INSTITUTO NACIONAL DE VÍAS **PROCESO MISIONAL EJECUCIÓN DE PROYECTOS DE INFRAESTRUCTURA DE TRANSPORTE** **MANUAL DE INTERVENTORÍA OBRA PÚBLICA** **LISTA DE CHEQUEO INFORME MENSUAL DE INTERVENTORÍA**	CÓDIGO	MEPI-MN1-IN-15-FR-1
		VERSIÓN	1
		PÁGINA	1

Objeto Contrato de Obra: MEJORAMIENTO Y MANTENIMIENTO, GESTION PREDIAL, SOCIAL, AMBIENTAL SOSTENIBLE DEL CORREDOR DEL PALETARÁ (SOLUCIÓN SOSTENIBLE PARQUE NATURAL PURACÉ), DEPARTAMENTOS DE CAUCA Y HUILA, EN MARCO DE LA REACTIVACIÓN ECONÓMICA, MEDIANTE EL PROGRAMA DE OBRA PÚBLICA "VÍAS PARA LA LEGALIDAD Y LA REACTIVACIÓN VISIÓN 2030".

INFORME MENSUAL No. 47 **MES O PERIODO:** feb-26

Figura 12-4 Análisis de estabilidad Muro 3

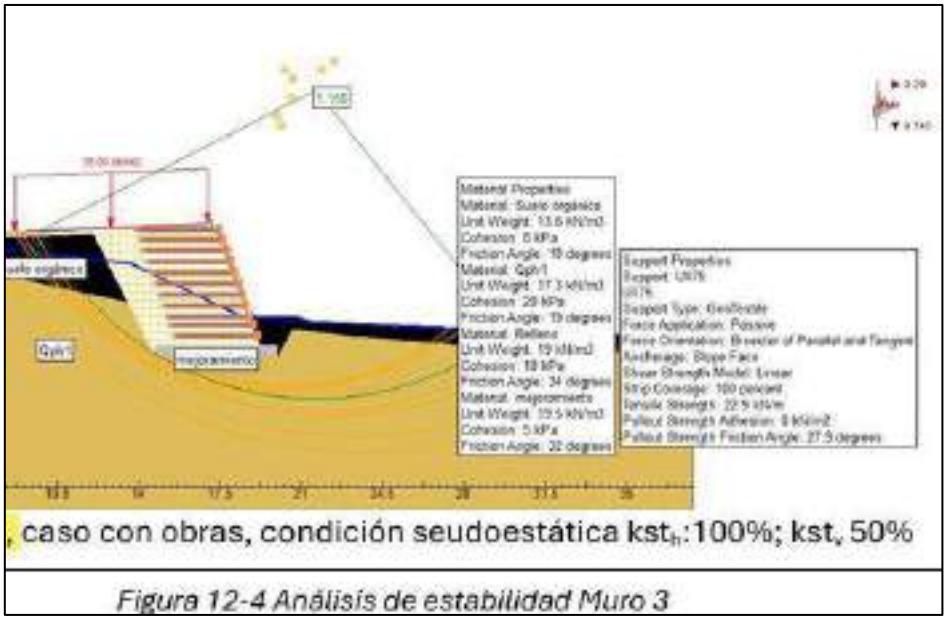
Comentario Interventoría V2: Comentario sin atender:

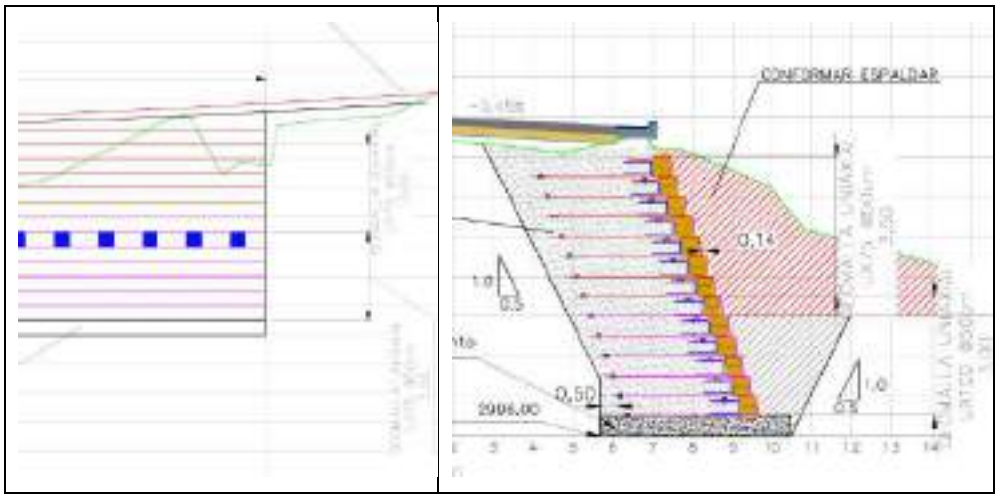
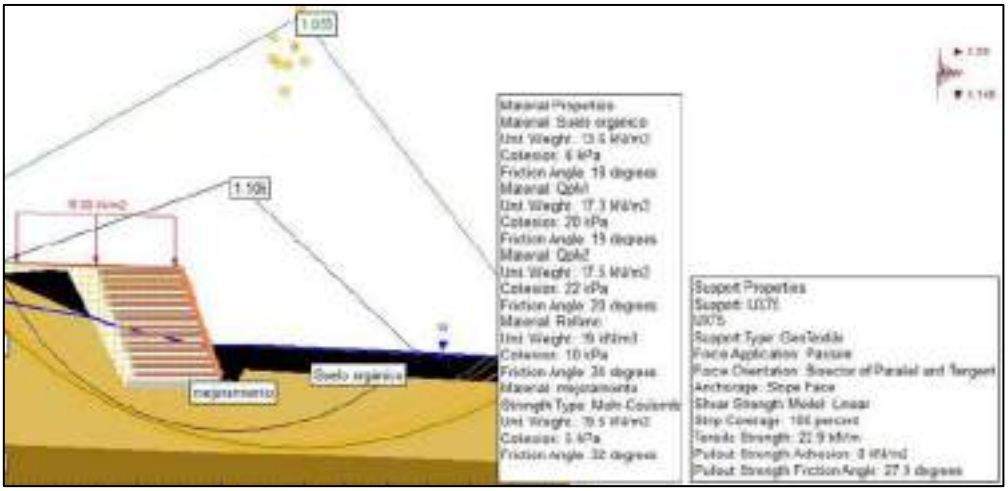
Pero en los planos se muestran dos tipos de geomallas: UX-75 en el Perfil y en las secciones UX-75 y UX-100.

Y en los modelos de estabilidad solamente aparece un tipo de geomallas (UX-75):

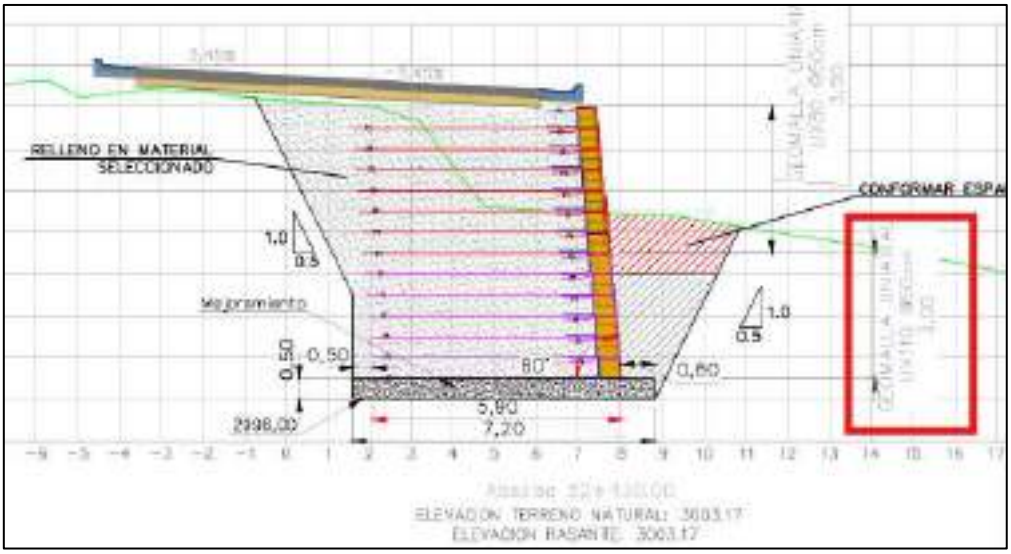
d. Se verifica la congruencia y consistencia entre la memoria de cálculo y planos con respecto al tipo de geomalla UX 80.

Comentario Interventoría V2:

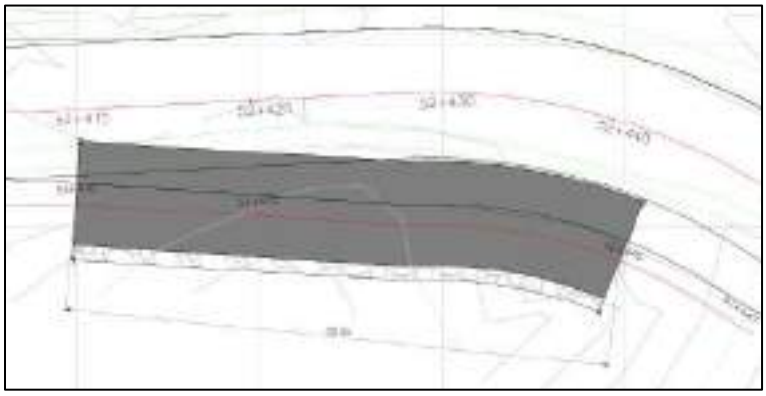
1..2 ¿Por qué el segundo estrato siempre comienza a 5m de profundidad?
- Se requiere presentar las memorias de carga de capacidad axial, levantamiento y asentamientos, no sólo las figuras.
- Se requiere indicar los parámetros de entrada para el cálculo de asentamientos.

Respuesta Contratista: El estrato portante de las cimentaciones profundas corresponde al material Qplv1. Se consideró un espesor homogéneo para efectos del cálculo de las cimentaciones profundas, contemplando un posible contacto entre el suelo orgánico y la parte superior del pilote.

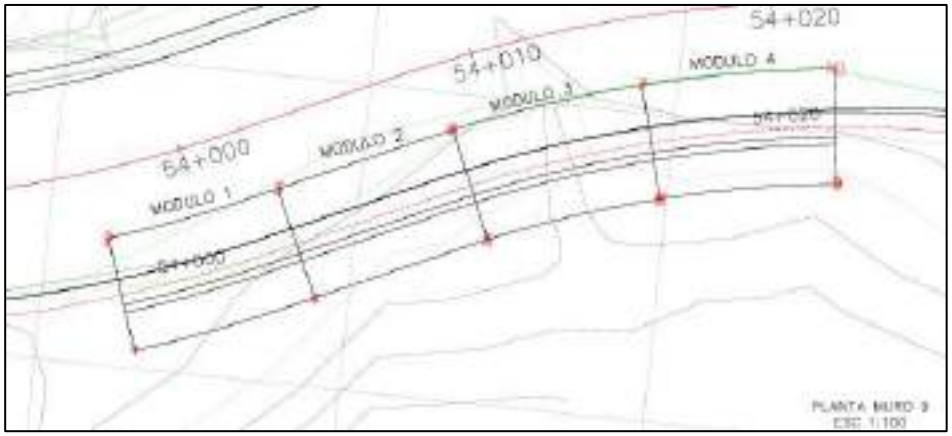
1..2 Para cada muro se requiere indicar de manera específica la cota de cimentación y de colocación del mejoramiento en el perfil longitudinal.

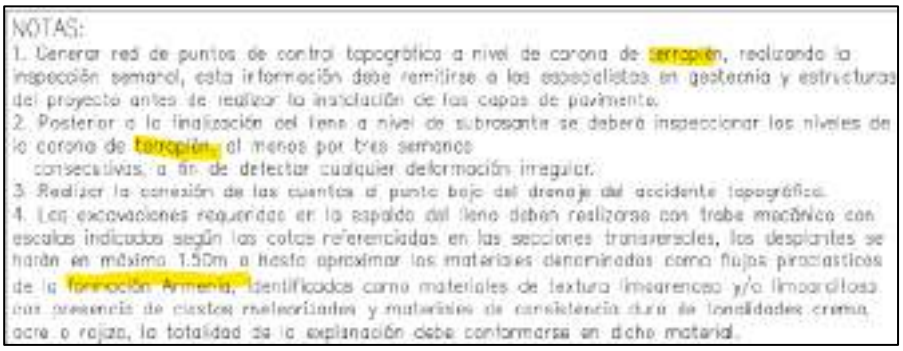
e. Parcialmente atendido:

1..1 En algunas notas prevalecen datos que no son del proyecto:
